**COMPLETAMENTO DELLA BANCHINA
SUL LATO NORD-EST DEL PORTO CANALE
(Porto industriale di Cagliari)**

Elaborato :	PROGETTO DEFINITIVO I LOTTO FUNZIONALE	Data :
R014		Febbraio 2014 Rev.01: 21.01.2016
	NOTA TECNICA INTEGRATIVA

NOTA TECNICA INTEGRATIVA

Figura 1: Impianto Antincendio della zona container

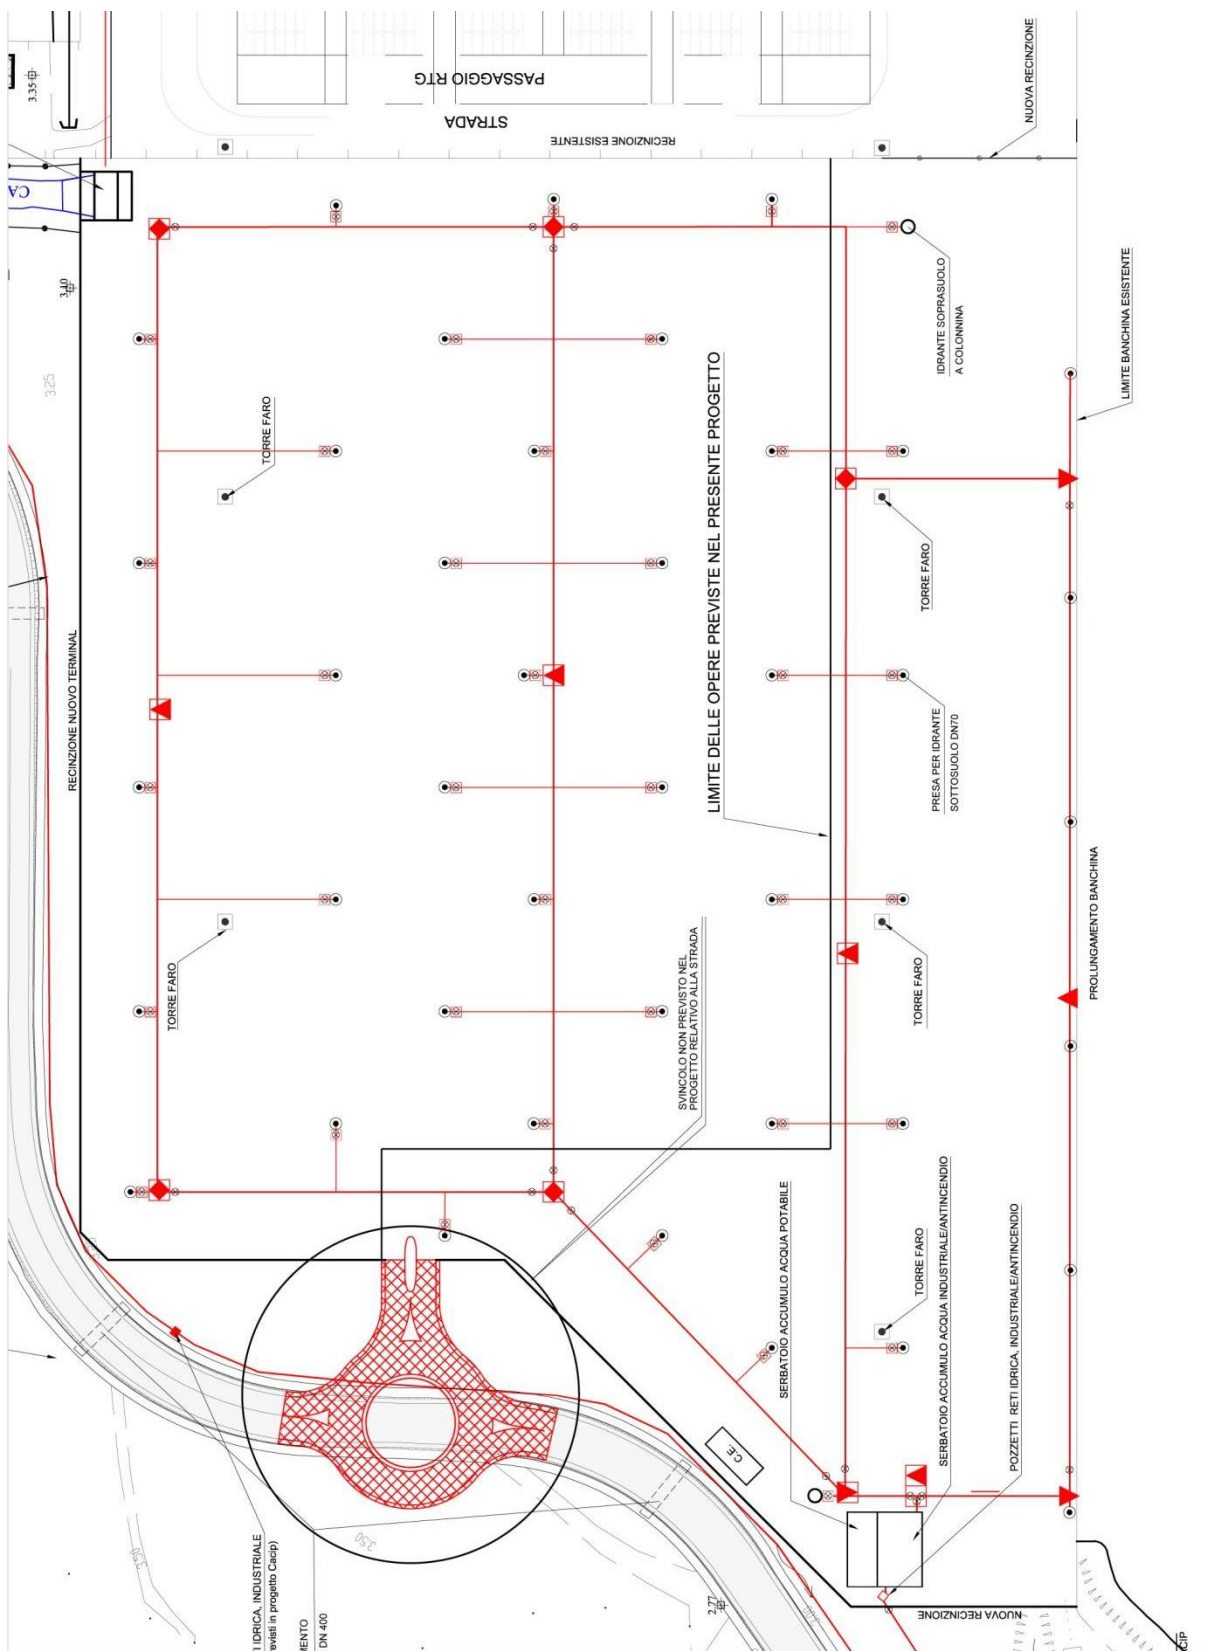
- 4) Progetto dell'impianto antincendio redatto ai sensi della norma UNI 10779 con previsione del gruppo elettrogeno per l'alimentazione dell'impianto di sollevamento già nel progetto di I lotto e parere favorevole del competente Comando dei Vigili del Fuoco,

Nella Figura 1 è riportata la planimetria dell'impianto antincendio relativa alla configurazione finale del piazzale con indicato il limite delle opere previste nel progetto di I lotto funzionale.

La rete di idranti fornisce protezione esterna all'area container. Per protezione esterna s'intende la protezione contro l'incendio che si ottiene mediante idranti a colonna soprasuolo e/o sottosuolo con la relativa attrezzature di corredo, installati in modo da consentire la lotta contro l'incendio quando le dimensioni e le caratteristiche dell'incendio non consentono di operare da vicino ma richiedono un intervento a distanza; la protezione esterna è destinata ad essere utilizzata da personale specificatamente addestrato.

Secondo le indicazioni della norma UNI 10779/2007 l'alimentazione idrica dell'impianto antincendio (Protezione esterna) deve garantire l'erogazione prevista per almeno 120 minuti e l'impianto deve garantire le portate, le pressioni residue ed il numero di idranti simultaneamente operativi nella posizione idraulicamente più sfavorevole riportate in Tabella 1.

La rete del l'impianto antincendio verrà alimentata con acqua proveniente da un serbatoio dedicato di volume pari a 400 m^3 , mediante un gruppo di sollevamento automatico conforme alla prescrizione della norma UNI 12845, che garantisce una autonomia dell'impianto antincendio superiore al limite di 120 minuti (pari a 216 m^3).

**RISULTATI DELLE SIMULAZIONI NELLE CONFIGURAZIONE PROVVISORIA E FINALE DEL TOMBAMENTO DEL CANALE
IN PRESENZA DI UNA NAVE ALL'ORMEGGIO POSIZIONATA DAVANTI LO SBOCCO A MARE**

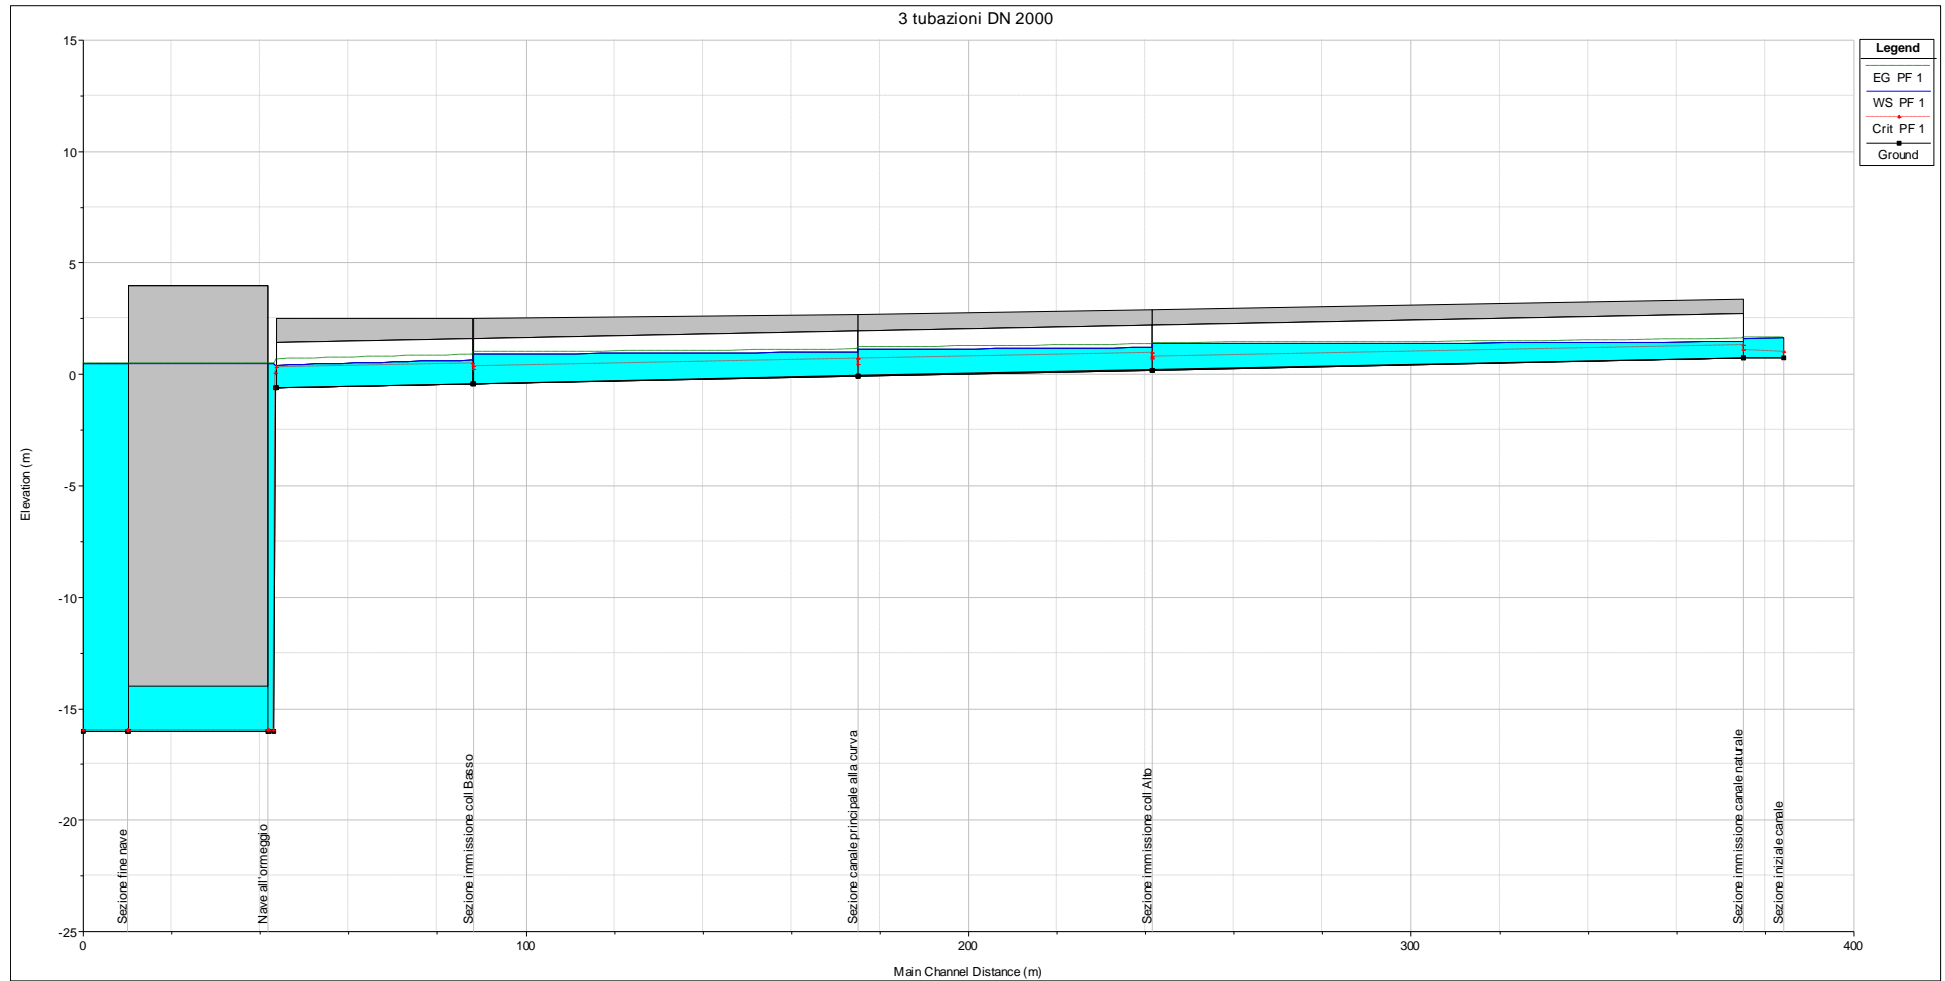
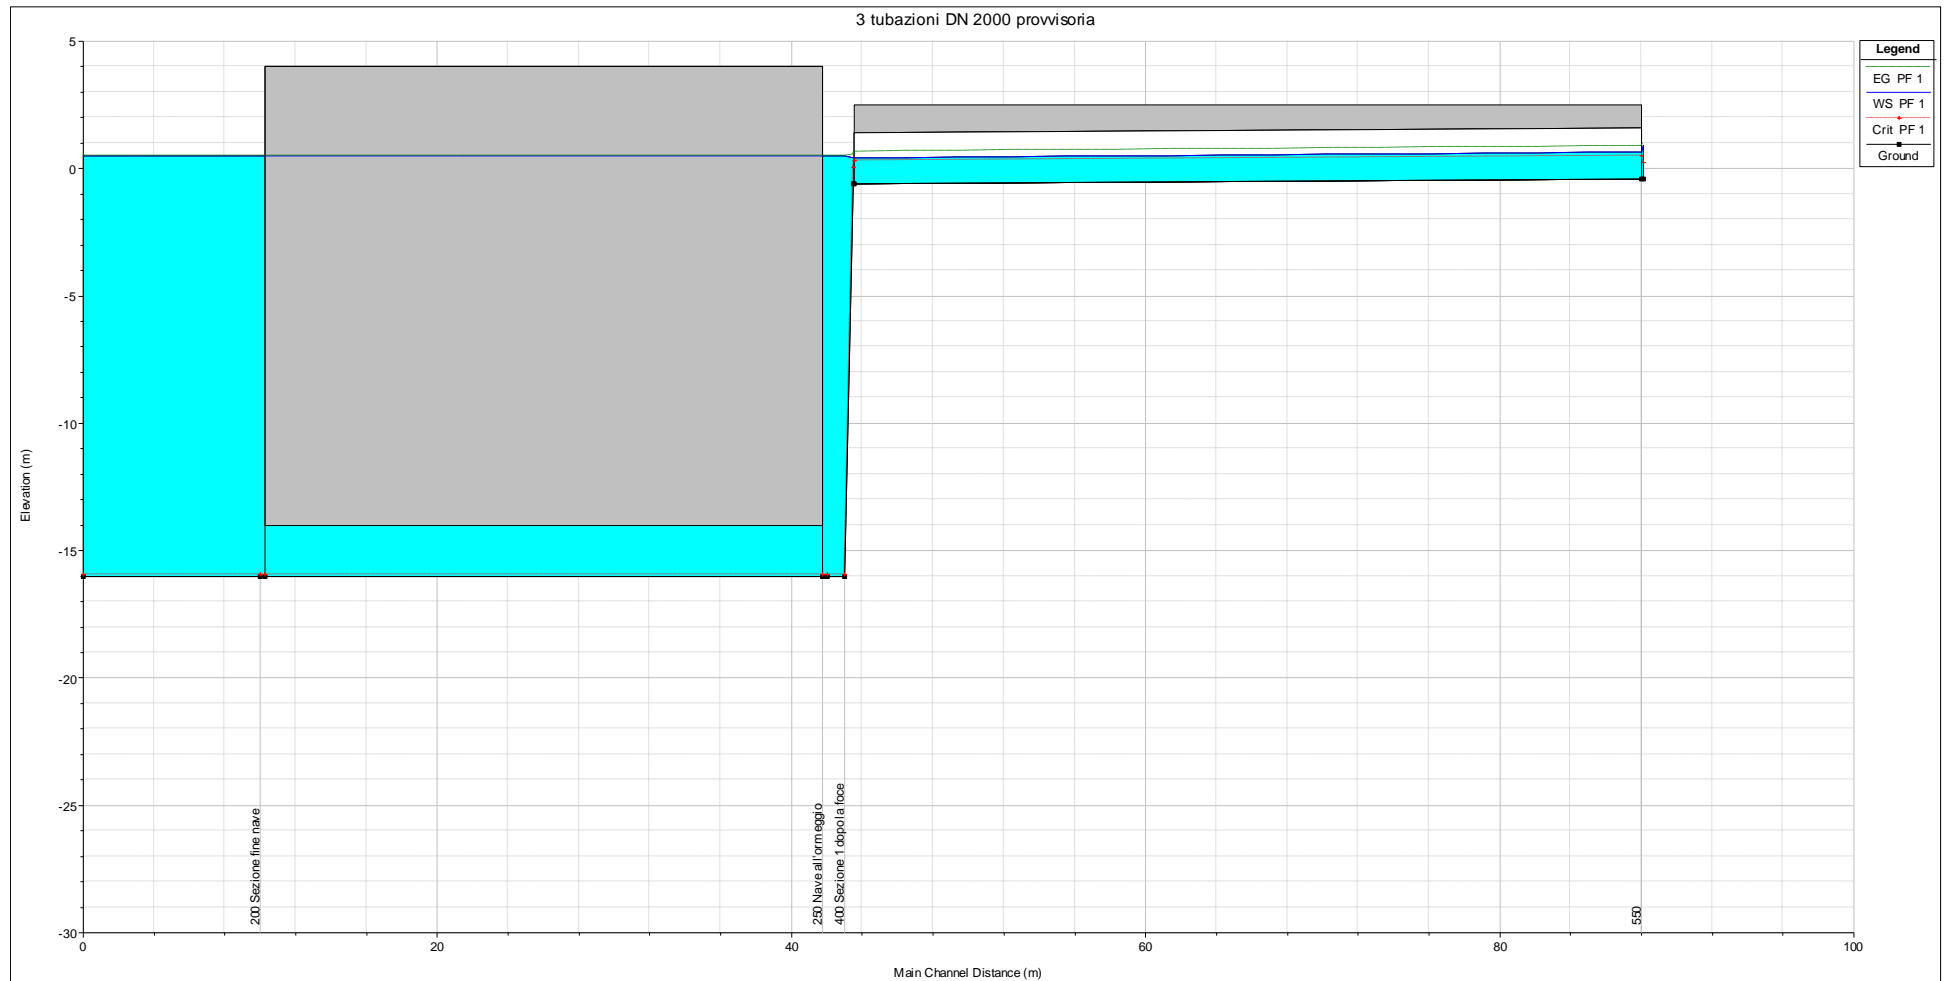
- 1) Tavola del PRP vigente contenente le destinazioni d'uso,
- 2) Tavola di raffronto fra le opere previste in progetto ed il PRP vigente,
- 3) Verifiche idrauliche del tratto terminale del canale esistente considerando la presenza di una nave ormeggiata in corrispondenza dello sbocco a mare e parere favorevole dell'Ente preposto alla sua tutela;

Dall'analisi dei risultati ottenuti, che sono sintetizzati nelle tabelle e nelle figure riportate nell'Allegato 1, si evince come la presenza della nave, ormeggiata dinanzi lo sbocco del tombamento, non comporta particolari problematiche di deflusso, in quanto la presenza dell' "ostacolo" ha poca influenza sulle capacità di scarico delle tubazioni adottate.

Infatti il profilo di rigurgito ottenuto in questa nuova condizione non si differenzia di molto da quello individuato nella simulazione con sbocco libero, mantenendo gradi di riempimento accettabili ed franchi di sicurezza simili a quelli determinati nelle simulazioni precedenti.

Tale conclusione si può estendere alla simulazione che prende in considerazione la configurazione relativa al progetto di I lotto funzionale (tombamento del solo tratto terminale a partire dall'immissione del Collettore Basso).
